糾　正　案　文

壹、被糾正機關：臺北市政府。

貳、案　　由：臺北市政府未能審慎評估各項替選方案，於中央政府進行「基隆河整體治理計畫」、「員山子分洪工程計畫」及規劃「圓山疏洪道」可行方案評估之際，貿然宣布拆遷中山舊橋，將中山舊橋分塊切割為435塊，移置再春游泳池舊址；且拆卸前，並無可行之易地重建計畫，迄今已逾16年，仍無具體方案，均有違失，爰依法提案糾正。

圖2 79年圓山疏洪道水工試驗構想位置示意圖

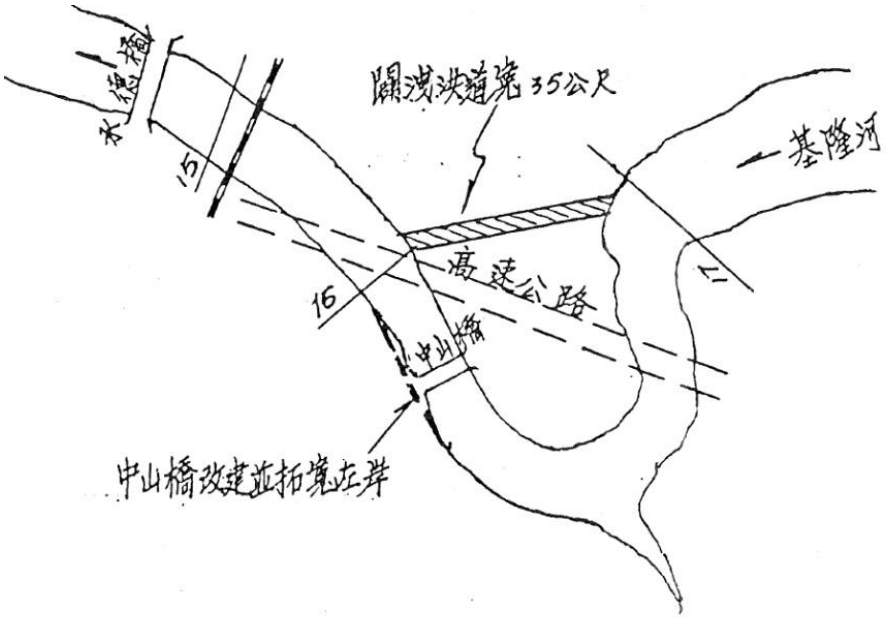
（1）前經濟部水資源統一規劃委員會「基隆河中山橋改建水工模型試驗報告」(79年6月)規劃於基隆河第17大斷面處至第16大斷面間，闢建一35公尺寬之圓山疏洪道(如圖2)，並以現況未開闢洩洪道做為水理比較基準，探討其試驗成效。試驗結果，當中山橋改建為單跨橋時，配合闢建圓山疏洪道，則中山橋處水位可降低0.57m，而上游大直橋可降低0.67m（詳如表4）。

由表4可知，將中山橋維持現況不拆除而單獨施作

圓山疏洪道，與不開闢圓山疏洪道而將中山橋改建為單跨橋作比較，前者大直橋處水位下降量0.59m,優於後者的0.38m;後者中山橋處水位下降量0.55m，優於前者的0.39m。

（2）經濟部水利署水利規劃試驗所「基隆河圓山瓶頸段之改善可行性方案研究規劃」(92年6月）載述：「經水工試驗結果，中山橋拆除僅約能降低圓山瓶頸段水位壅高之1/3，為降低基隆河圓山瓶頸段洪災之風險，本研究探討從中山橋附近研擬開闢疏洪道，並配合拓寬河道、修整河道地形、減少河道內高灘地及阻礙物等措施，尋求最佳可行之方案，以增加防洪工作之成效。」該研究考量先前（79年6月至85年2月）採用明挖覆蓋工法規劃圓山疏洪道，由圓山隧道下方通過，必須拆除圓山車行隧道、圓山飯店匝道、圓山飯店牌坊、北安公園部分用地，同時必須考慮半半施工，對於交通之影響相當大，雖直接成本較低，但造成之社會間接成本則甚難估計。該研究改採疏洪隧道設計，隧道長度約320M，隧道縱坡度S=0.001，疏洪隧道上游底部高程訂在EL-5.8M，下游底部高程為EL -6.12M，共3組隧道，每個隧道高約9.0M，寬約11.5M，以壓力流設計，考量工程預備金及管理費，**概估工程費總計約25 億元，工期約需4 年。**

（3）綜上可知，單獨實施員山子分洪工程計畫無法達成基隆河治理計畫所訂200年頻率洪水之整體治理目標，尚需解決基隆河圓山瓶頸段問題，方能有效降低洪災風險，克竟全功。是以前經建會於行政院核定基隆河整體治理計畫前(90年4月10日)，仍請經濟部縮短研擬圓山疏洪道計畫之實施期程，期能再提高「基隆河整體治理計畫」的防洪效果，

惟臺北市政府卻不待經濟部規劃成果定案，於91年1月31日自行宣布拆遷中山橋。
